# 東京都 新宿区 津久戸小学校区 (R2年度交通安全総点検 対策箇所図)

令和2年9月25日点検実施

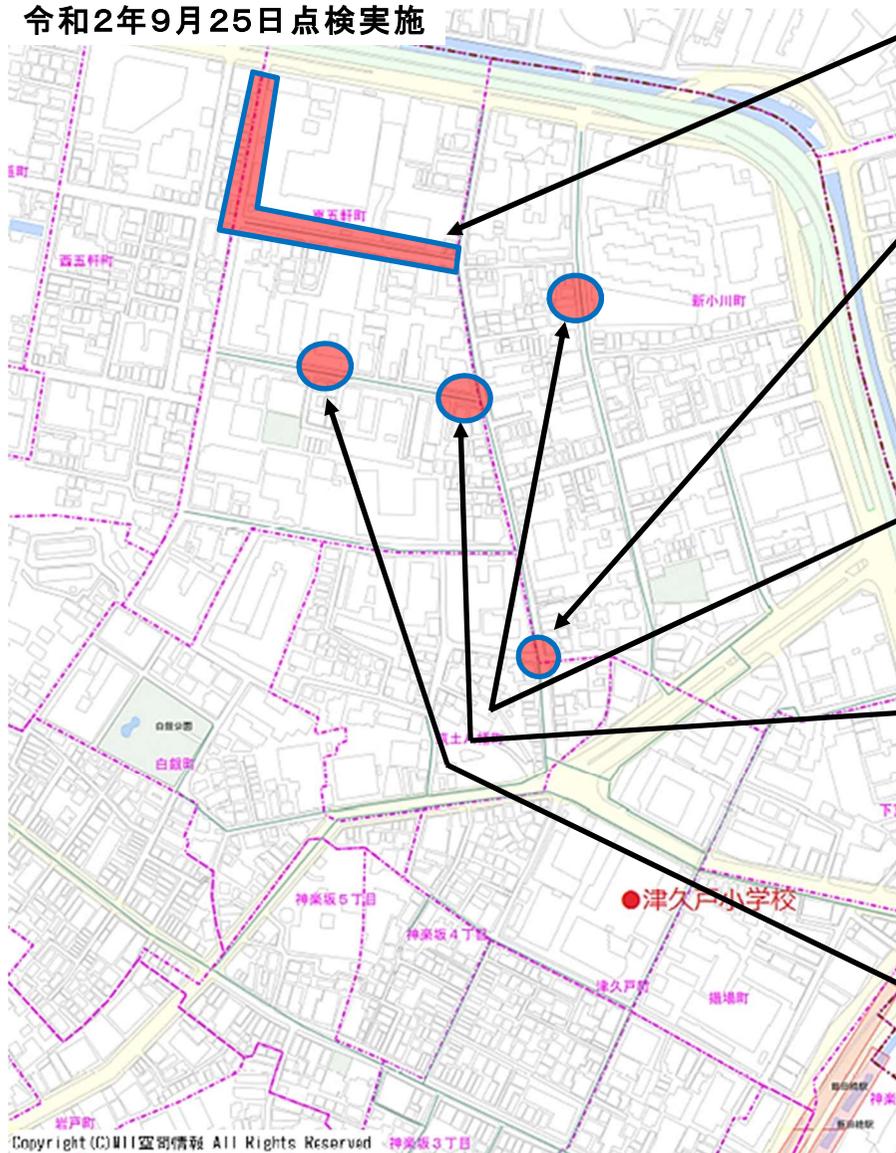
**1** 工事により路側帯が狭い箇所が多い。

**2** ・ガードパイプがない。  
・車が右左折時に路側帯に入る。

**3** 樹木が茂り、路側帯が通行できない。

**4** ①曲がり角に建物があり、丁字路と認識しづらい。  
②車両が止まっていることが多く、路側帯が通行しづらい。

**5** ガードパイプが曲がり、路側帯に入りこんでいる。

<対策内容>  
工事会社へ安全指導を行う。(警察署)

<対策内容>  
・路側帯を延長する。  
・ポストコーンを設置する  
・横断歩道を修正する。(新宿区)

<対策内容>  
所有者に剪定を依頼する。(新宿区)

<対策内容>  
①・交差点内の路面標示を修正する。  
・交差点マークを再塗装する。(新宿区)  
② 店舗へ是正指導を行う。(警察署)

<対策内容>  
ガードパイプを交換する。(新宿区)

# 東京都 新宿区 津久戸小学校区 (R2年度交通安全総点検 対策箇所図)

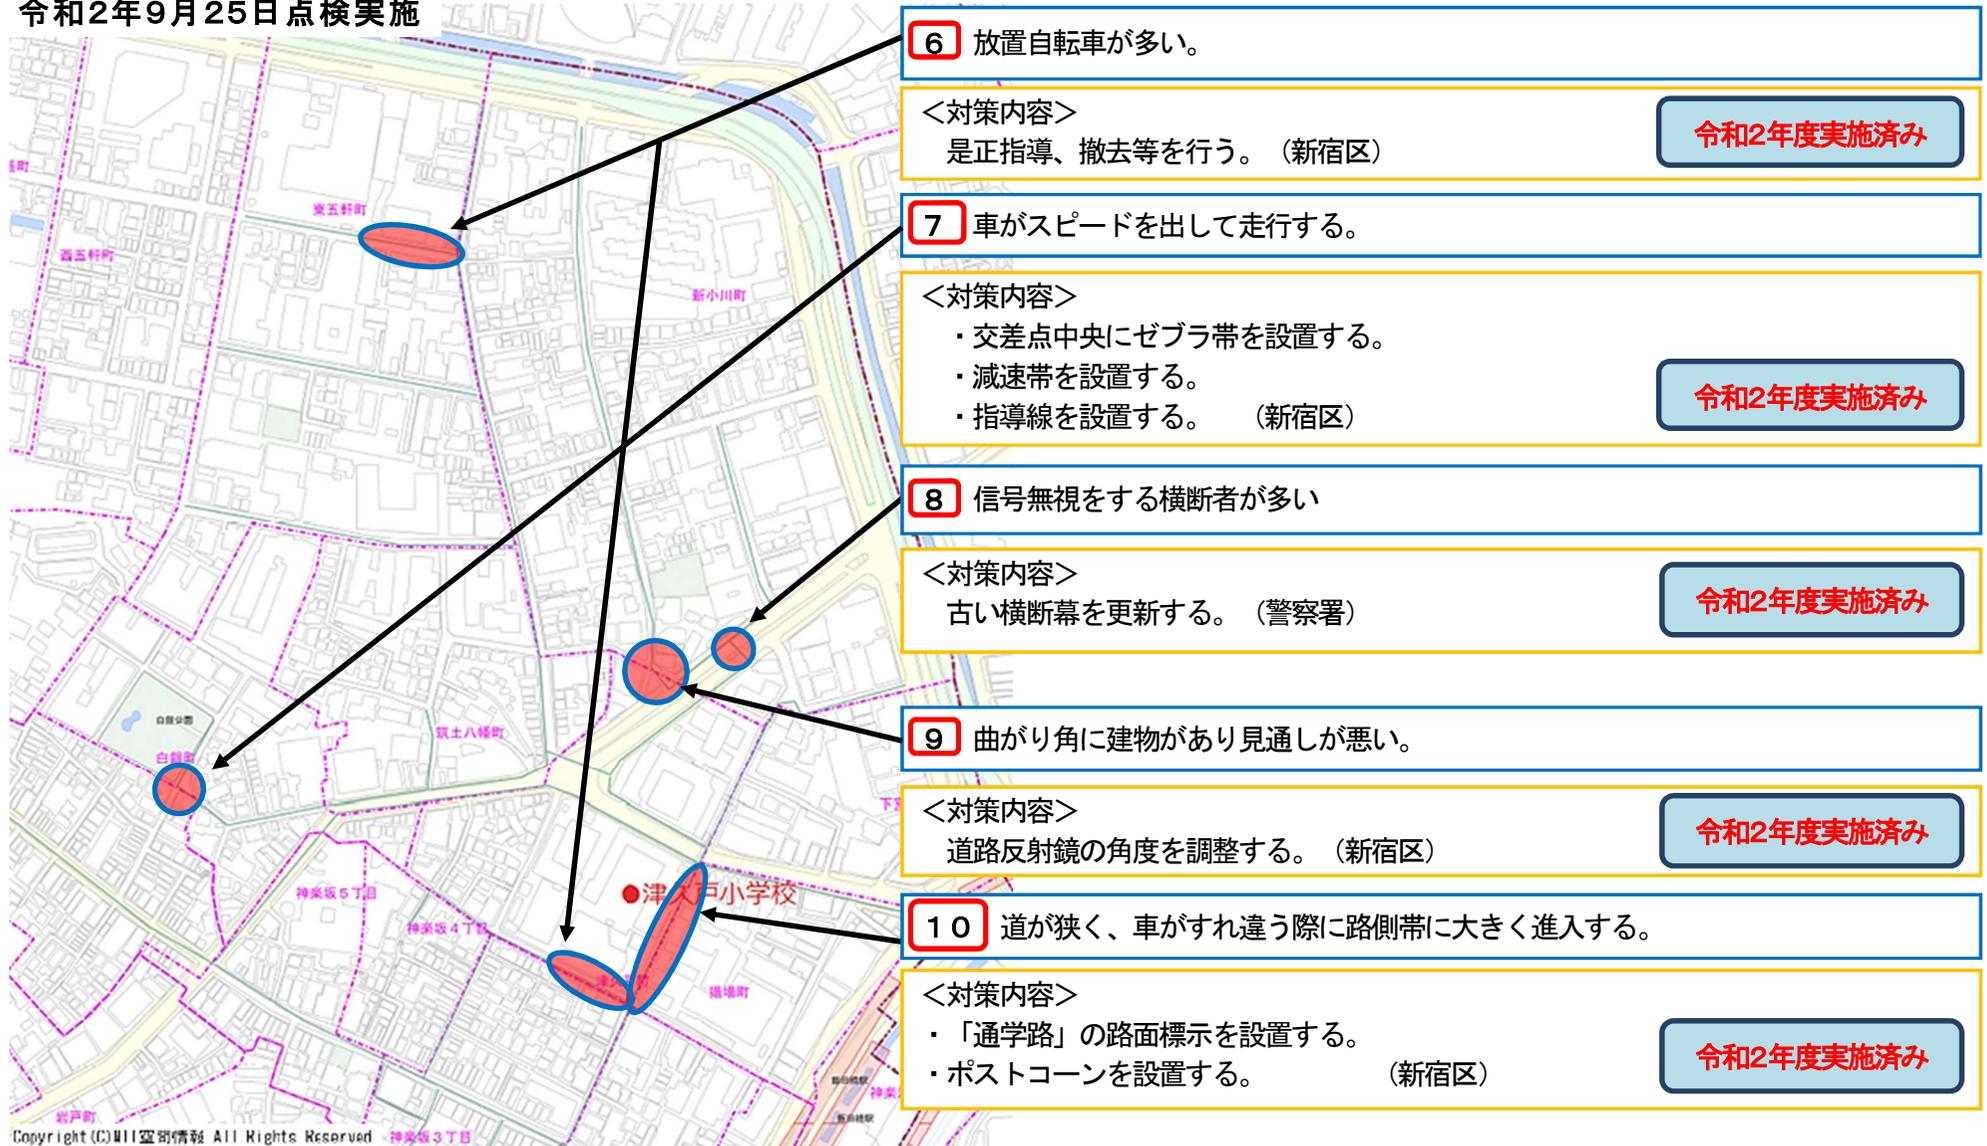
**6** 放置自転車が多い。

**7** 車がスピードを出して走行する。

**8** 信号無視をする横断者が多い

**9** 曲がり角に建物があり見通しが悪い。

**10** 道が狭く、車がすれ違う際に路側帯に大きく進入する。

<対策内容>  
是正指導、撤去等を行う。(新宿区)

<対策内容>  
・交差点中央にゼブラ帯を設置する。  
・減速帯を設置する。  
・指導線を設置する。(新宿区)

<対策内容>  
古い横断幕を更新する。(警察署)

<対策内容>  
道路反射鏡の角度を調整する。(新宿区)

<対策内容>  
・「通学路」の路面標示を設置する。  
・ポストコーンを設置する。(新宿区)
